NOTITIE BEANTWOORDING ZIENSWIJZEN

Ontwerpbestemmingsplan
Dorpshart Eerde

College B&W 9 november 2021
Gemeenteraad 16 december 2021

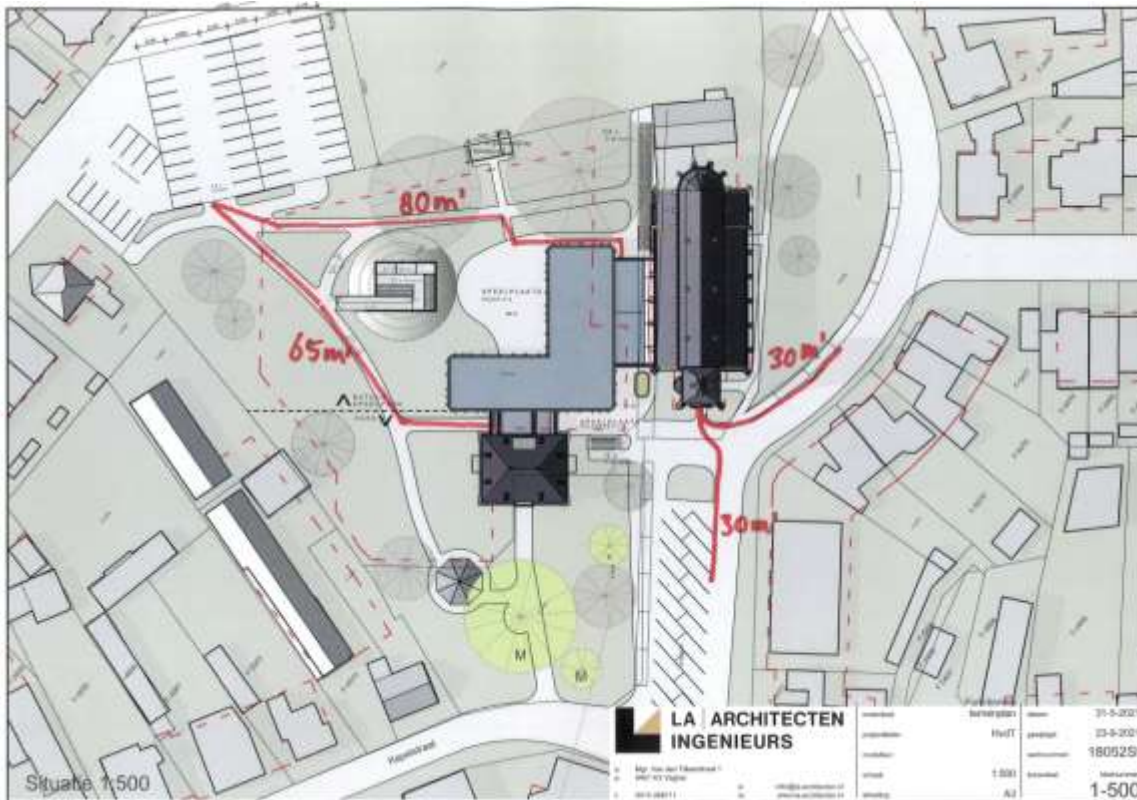
In het bestemmingsplan wordt vermeld, dat er voldoende parkeerplekken aangelegd zullen worden. Als ik naar het plan kijk, zie ik dat het merendeel van deze plekken, te weten 42 stuks, aan de Bernard van Damstraat komen. Aangezien de ingangen van de school, kinderopvang, appartementen en kapel aan de Esdonkstraat gelegen zijn, kan men rustig aannemen, dat de parkeerplekken aan de Esdonkstraat continu bezet zullen zijn. Dit betekent, dat er geen vrije parkeerplekken meer zullen zijn voor de bestaande bewoners aan de Esdonkstraat en hun bezoekers. Zij dienen dan in de Bernard van Damstraat te gaan parkeren, wat meer dan 100 meter lopen is. Dit is boven de norm, zoals vastgelegd in de Nota Parkeernormen Meierijstad 2018. Het gevolg zal zijn, dat niet-officiële parkeerplekken gebruikt gaan worden, bijvoorbeeld bij ons recht voor het appartementengebouw. Dit gebeurt nu sporadisch bij drukke evenementen, maar zal straks dus structureel plaats vinden. De bewoners die beneden wonen kunnen dan niet meer naar buiten kijken omdat er auto's erg dicht voor hun raam staan.

Voor het aanleggen van de 6 extra parkeerplekken die aan het kerkplein komen en de 23 haakse parkeervakken langs de kerk worden bovendien weer kostbare stukken groen opgeofferd.

Het gebouw heeft verschillende (hoofd)ingangen. De verschillende functies (KDV, basisschool, kapel en woningen) delen ingangen maar voor de woningen zijn er ook weer aparte ingangen voorzien, er is dus geen sprake van één hoofdingang. Er komen door het groen/park looppaden te liggen vanuit de verschillende ingangen naar het parkeerterrein aan de Bernard van Damstraat. Bovenstaande figuur toont de voorlopige inrichtingsschets van het plangebied en de omgeving waarop de afstanden van de verschillende ingangen tot aan de parkeerplaatsen zijn aangeduid.

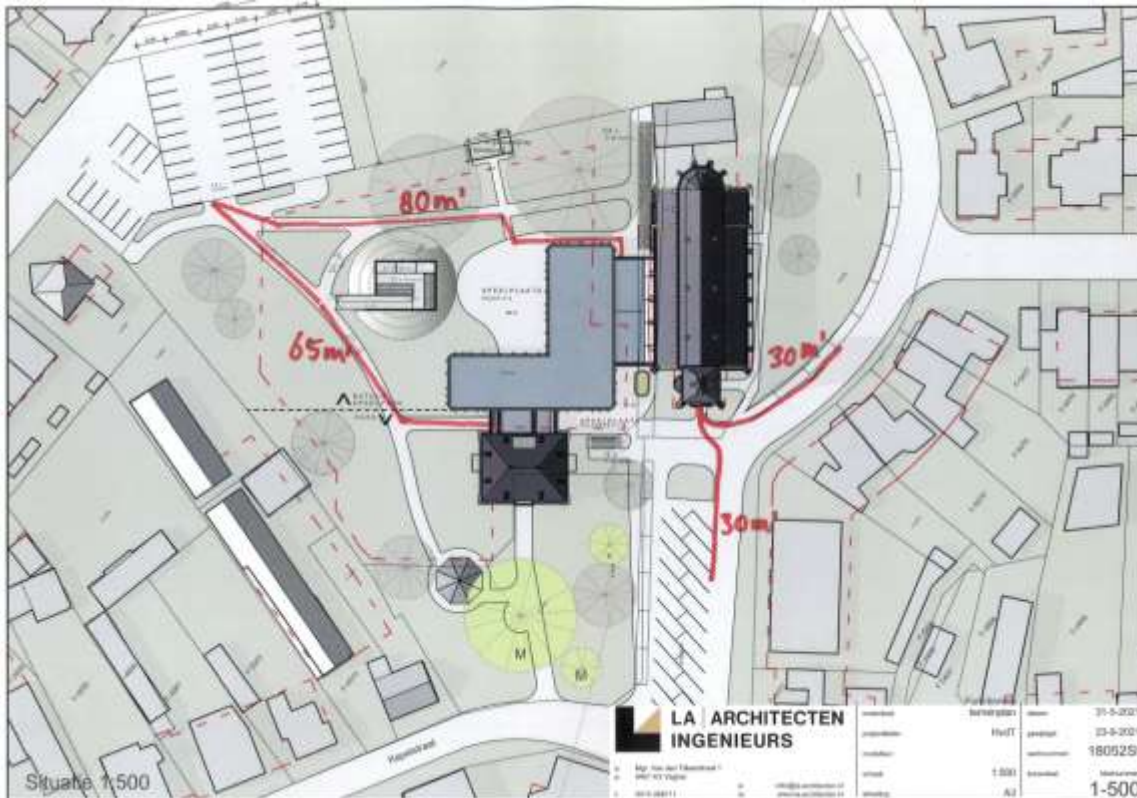
In het bestemmingsplan wordt vermeld, dat er voldoende parkeerplekken aangelegd zullen worden. Als ik naar het plan kijk, zie ik dat het merendeel van deze plekken, te weten 42 stuks, aan de Bernard van Damstraat komen. Aangezien de ingangen van de school, kinderopvang, appartementen en kapel aan de Esdonkstraat gelegen zijn, kan men rustig aannemen, dat de parkeerplekken aan de Esdonkstraat continu bezet zullen zijn. Dit betekent, dat er geen vrije parkeerplekken meer zullen zijn voor de bestaande bewoners aan de Esdonkstraat en hun bezoekers. Zij dienen dan in de Bernard van Damstraat te gaan parkeren, wat meer dan 100 meter lopen is. Dit is boven de norm, zoals vastgelegd in de nota parkeernormen Meierijstad 2018. Het gevolg zal zijn, dat niet-officiële parkeerplekken gebruikt gaan worden, bijvoorbeeld bij ons recht voor het appartementengebouw. Dit gebeurt nu sporadisch bij drukke evenementen, maar zal straks dus structureel plaats vinden.

Voor het aanleggen van de 6 extra parkeerplekken, die aan het kerkplein komen en de 23 haakse parkeervakken langs de kerk, worden bovendien weer kostbare stukken groen opgeofferd.

Het gebouw heeft verschillende (hoofd)ingangen. De verschillende functies (KDV, basisschool, kapel en woningen) delen ingangen maar voor de woningen zijn er ook weer aparte ingangen voorzien, er is dus geen sprake van één hoofdingang. Er komen door het groen/park looppaden te liggen vanuit de verschillende ingangen naar het parkeerterrein aan de Bernard van Damstraat. Bovenstaande figuur toont de voorlopige inrichtingsschets van het plangebied en de omgeving waarop de afstanden van de verschillende ingangen tot aan de parkeerplaatsen zijn aangeduid.

Als er gemeten wordt vanaf de ingang nieuwbouw appartement (tussen KDV en pastorie) (richting noordoosten) is de afstand tot het parkeerterrein Bernard van Damstraat 65 meter. Voor de appartementen boven de basisschool is er een ingang aan de noordoostzijde, de afstand van deze ingang tot het parkeerterrein Bernard van Damstraat is 80 meter.

De tekening hieronder is een Voorlopig Ontwerp van 04-02-2020.

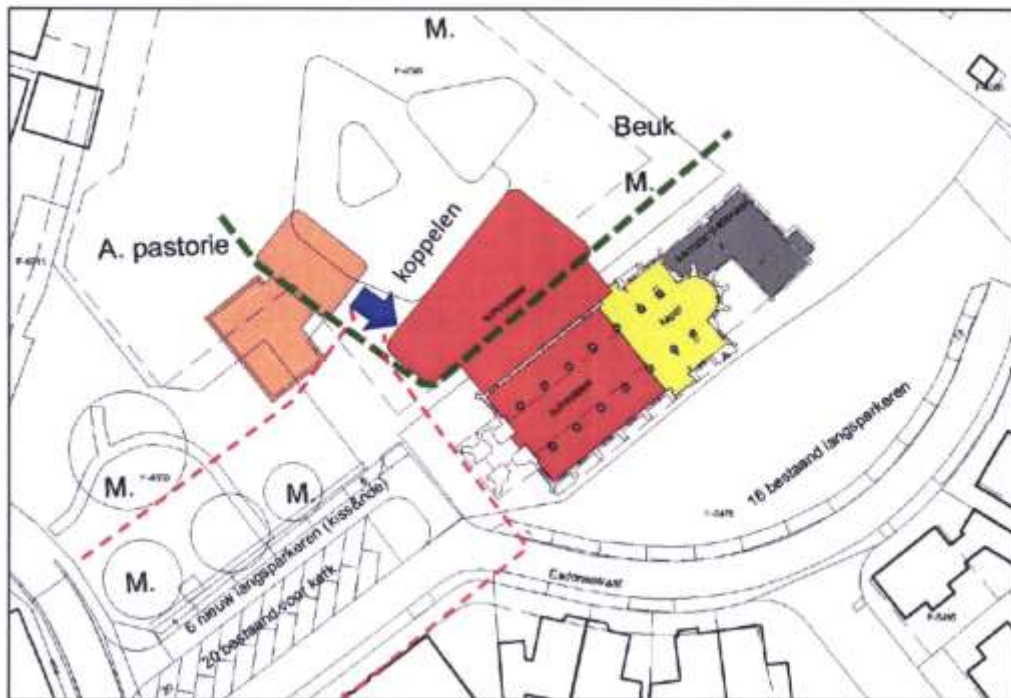
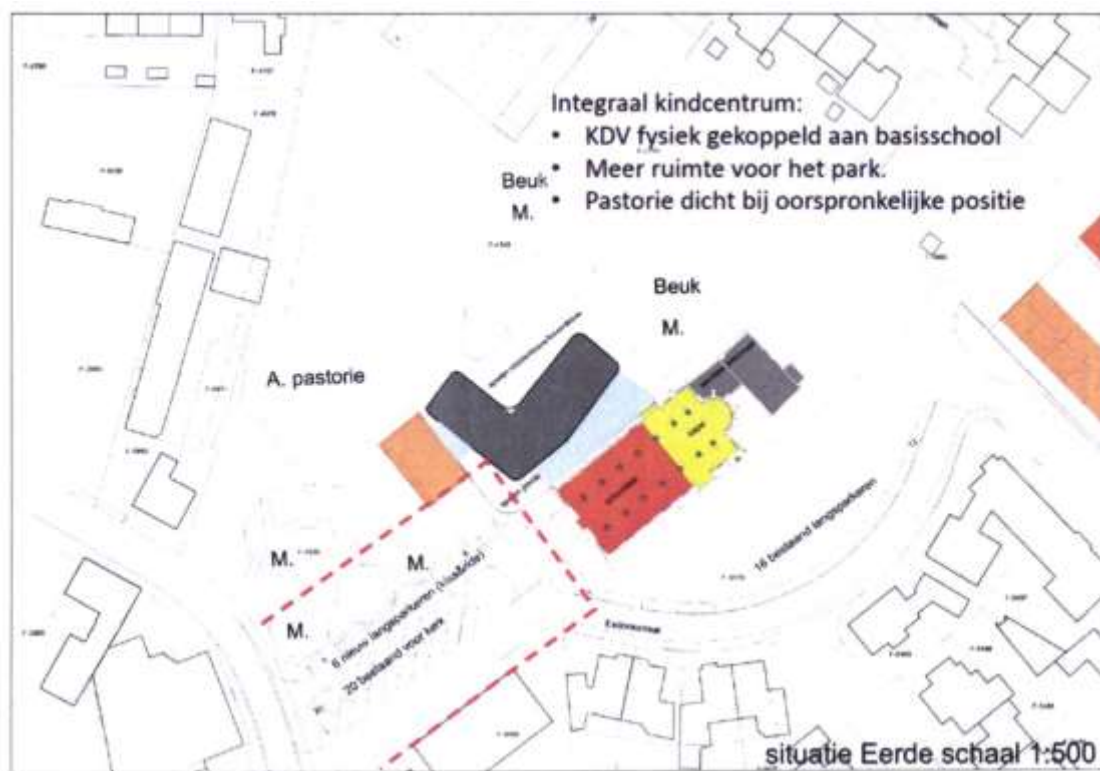
Op basis van dit ontwerp (later variant A genoemd) heeft de gemeenteraad op 25 juni 2020 goedkeuring verleend aan het krediet. Als alternatief heeft de raad, onder voorbehoud van goedkeuring door Welstand/monumenten-commissie, gekozen voor variant B waarbij de pastorie met KDV werd vastgekoppeld aan de school en kerk.

In tegenstelling tot de opvatting van reclamant, bestaat er geen relatie tussen het besluit van de raad van 25 juni 2020 en de uiteindelijk in het ontwerpbestemmingsplan opgenomen bebouwingsmogelijkheden. Het besluit van 25 juni 2020 gaat uitsluitend over het voor de te sluiten huurovereenkomst benodigde krediet.

Zie onderstaande plattegrond van de woning in de kapconstructie van 12 mei 2020:

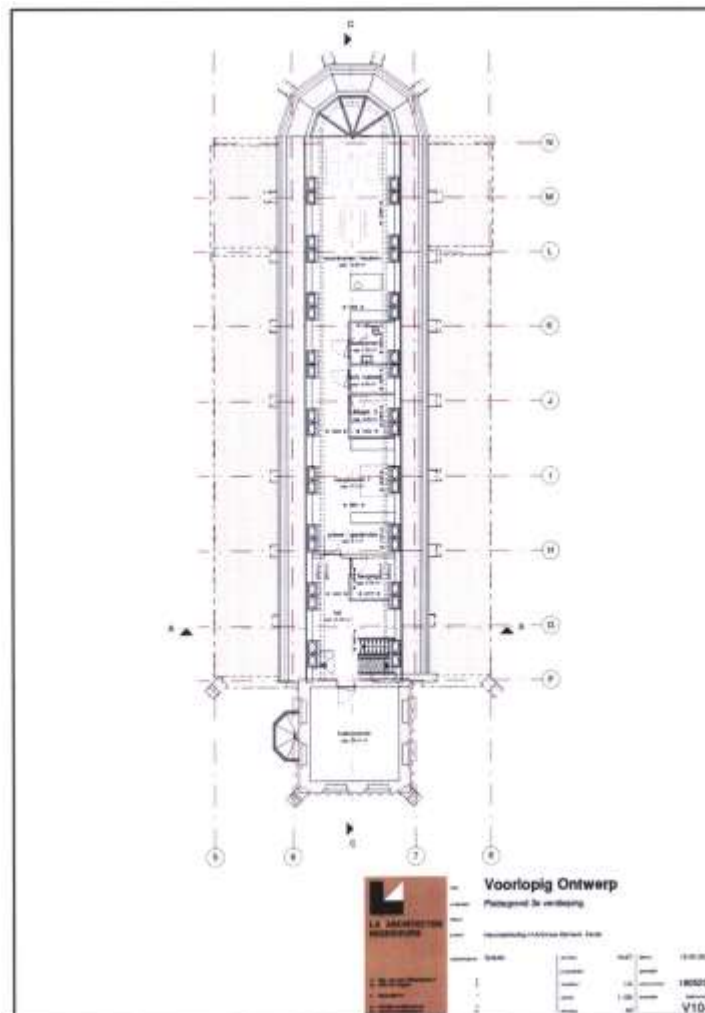
Zeer opvallend in dit ontwerp is het plotseling verschijnen van een woning in de kapconstructie van de kerk, en het vrijwel volledig vullen van de beide hoge dakvlakken van de kerk (noord- en zuidzijde) met zonnepanelen. Daarvoor zouden de 7 dakkapellen moeten verdwijnen. In beide dakvlakken zouden totaal 36 dakvensters nodig zijn, en aan de achterzijde zou het hele dak worden vervangen door glas. De aansluitende verdieping in de kerktoeren werd zelfs als "buitenruimte" benoemd.

Voor ons was direct duidelijk dat dit idee alleen als wisselgeld was bedoeld, om de commissies een excuus te verlenen om het plan alsnog goed te keuren (onder voorwaarde dat de zonnepanelen en de dakwoning zou vervallen). Het plan was totaal zinloos en onuitvoerbaar. Gedoemd om afgekeurd te worden....en zo gebeurde het. U ziet de voortekenen al in de onderstaande citaten:

Citaat van blz 26

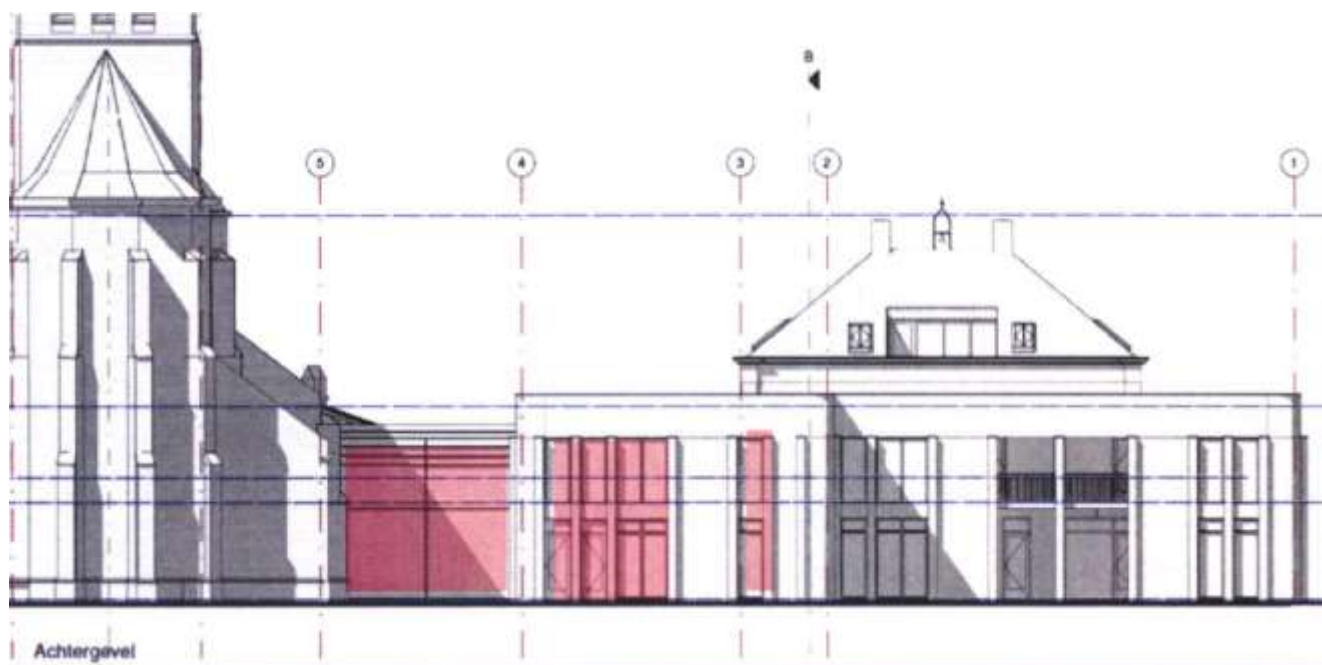
Daarnaast staat er in het plangebied een monumentale rode beuk en andere beeldbepalende bomen. Ten behoeve van het inzichtelijk krijgen of negatieve effecten op het duurzame behoud van 16 bomen in en rondom het plangebied te verwachten zijn is door Pius Floris Boomverzorging een Boom Effect Analyse (BEA)

Verder voorziet het (ontwerp)bestemmingsplan naar het oordeel van de gemeente reeds in een beschermingszone van de beuken, met in art. 8 (Waarde - Monumentale en beeldbepalende bomen) de daarbij behorende beschermingsregels. In art. 8 is onder meer opgenomen dat het niet is toegestaan om verhardingen aan te brengen, zulks indien de oppervlakte van de aan te brengen verharding meer bedraagt dan 10 m². Onder andere daarmee is de bescherming van de beuken in het plangebied naar het oordeel van de gemeente voldoende geborgd.

Zienswijze 3.15:

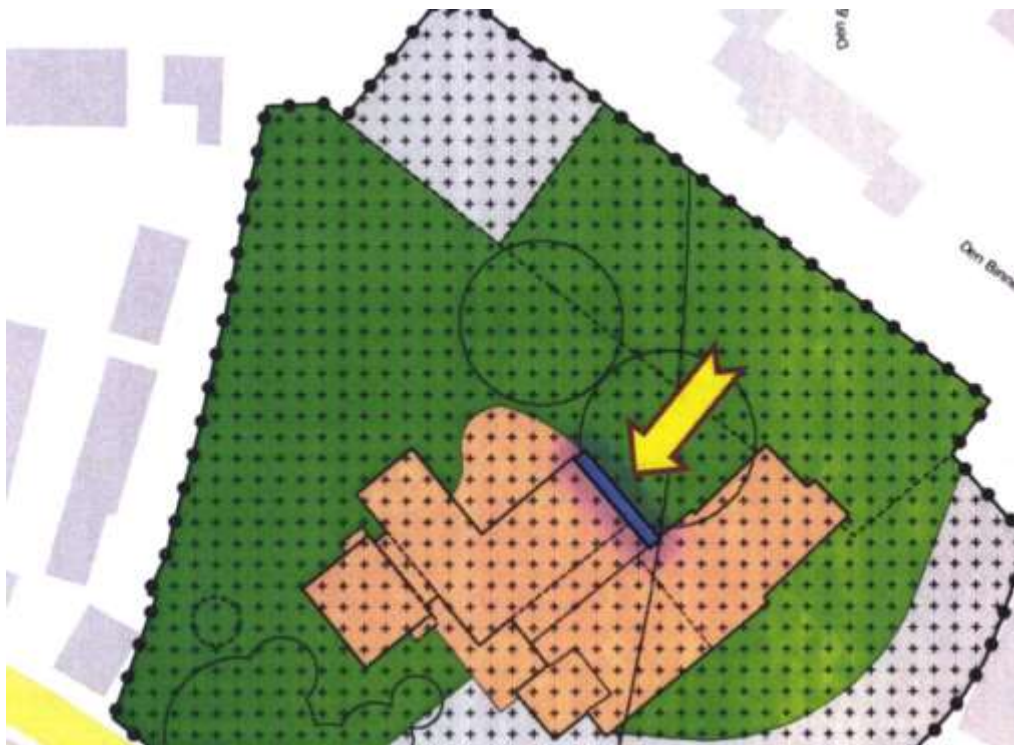
In het gebied, met name in en onder de rode beukenbomen worden met enige regelmaat eekhoorns gezien, die daar lijken te foerageren. Een reden temeer om dit gebied ongemoeid te laten, en betreden door mensen te voorkomen. Hierover wordt in het bestemmingsplan en de onderliggende rapporten geen melding gemaakt. Dit dient alsnog te worden toegevoegd.

Het paars aangeduide gebied moet de bestemming groen met bescherming krijgen, in plaats van bouwvlak. Er mag geen bestrating worden aangebracht, de onderbegroeiing moet in stand blijven. Betreden door mensen moet worden voorkomen.

Zienswijze 3.16:

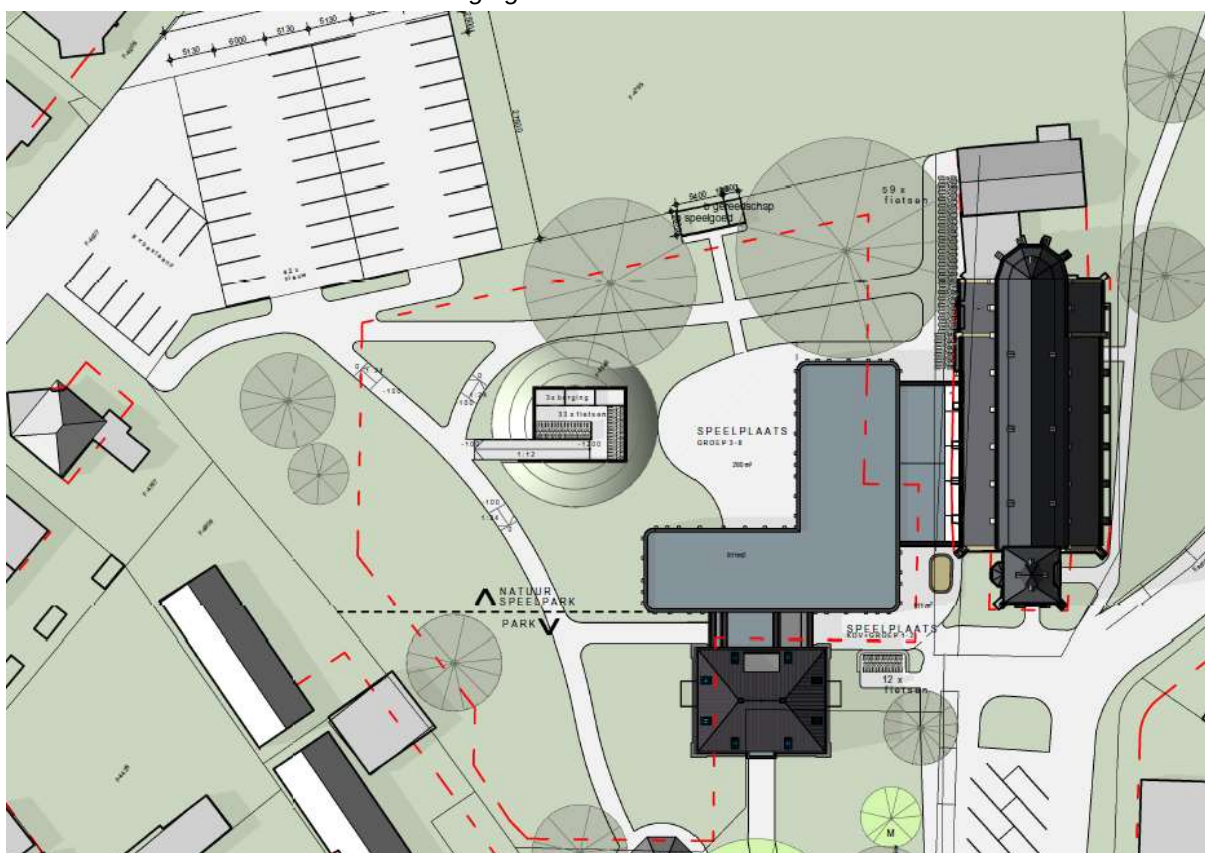
Voor de bewoners van de appartementen worden o.a. fietsparkeervoorzieningen gerealiseerd in een fietsenberging. Deze fietsenberging dient, conform de fietsparkeernormen van de beleidsregel 'Nota Parkeernormen Meierijstad 2018', te voorzien in minstens 33 fietsparkeervoorzieningen. De inrichting van het plangebied met ook de locatie van de fietsenberging wordt in overleg met de dorpsraad uitgewerkt in een inrichtingsschets. Middels een afwijkingsbevoegdheid in voorliggend bestemmingsplan is het vervolgens mogelijk om een bouwwerk te realiseren binnen de bestemming 'Groen' ten behoeve van fietsenstalling/-berging voor wonen (tot een maximale bouwhoogte van 4 meter en een oppervlakte van maximaal 75 m²).

Zienswijze 3.20:

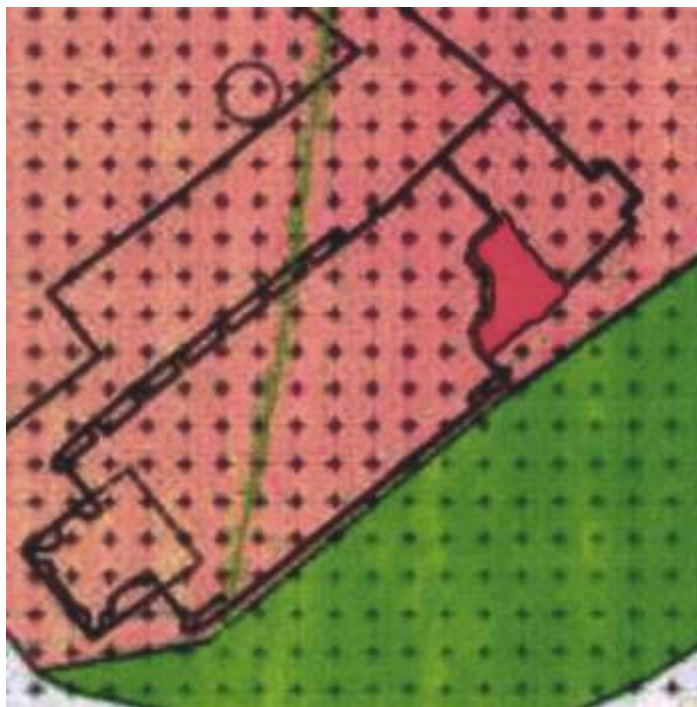
Op de plankaart zijn de bouwblokken van kerk en patronaat met rechte lijnen aan elkaar geplakt. Nu is er een open ruimte tussen kerkgebouw en patronaat aan de zuidoostzijde. Dit gedeelte mag naar onze mening niet bebouwd worden.

Op de tekening hiernaast is dit in rood aangegeven. Vanwege de monumentale status van de gebouwen moet deze "inham" onbebouwd blijven. Door de totale aantasting van het aanzicht aan de noordwestkant, moet de (nog volledig originele) zuidoostkant met extra voorzichtigheid worden behandeld, en moeten (moderne) toevoegingen worden voorkomen.

Zienswijze 4.9:

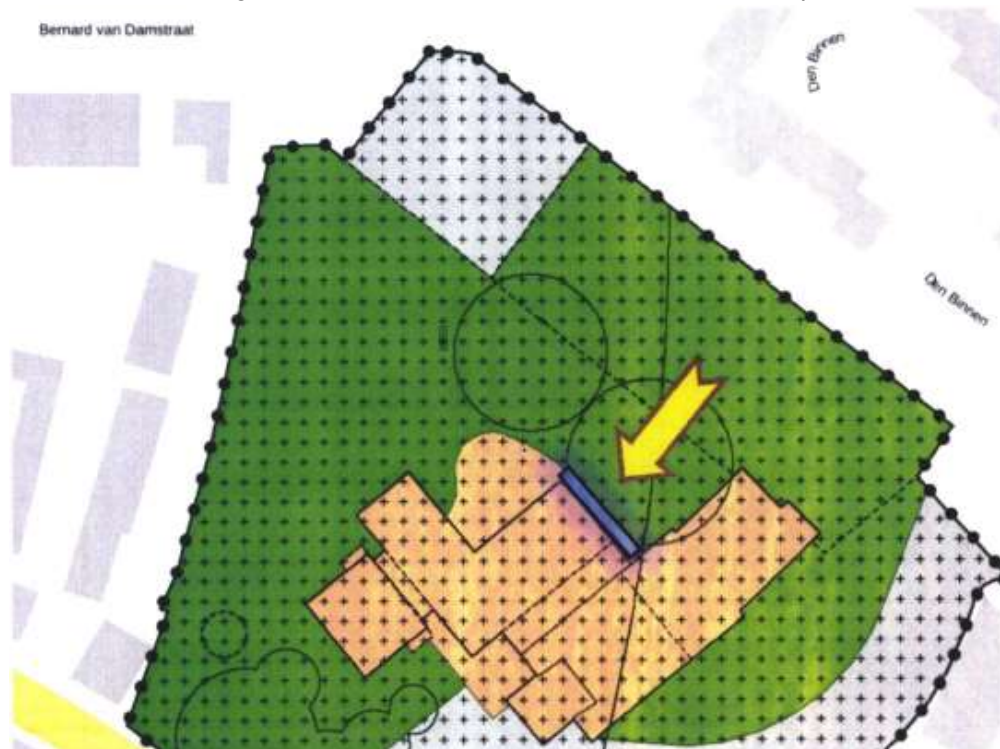
De beschrijving in het ontwerpbestemmingsplan is te vrijblijvend, en sluit onvoldoende aan op de adviezen in de BEA..

De adviezen die in de rapportage van Pius Floris Boomverzorging (tb8) staan moeten onverkort als bindende voorwaarden in het bestemmingsplan worden opgenomen. Tevens dient hierbij een hoge boeteclausule te worden opgenomen. Ik weet inmiddels dat de initiatiefnemer geen respect heeft voor monumenten, ongeacht of het natuurmonumenten of cultuurmonumenten zijn.
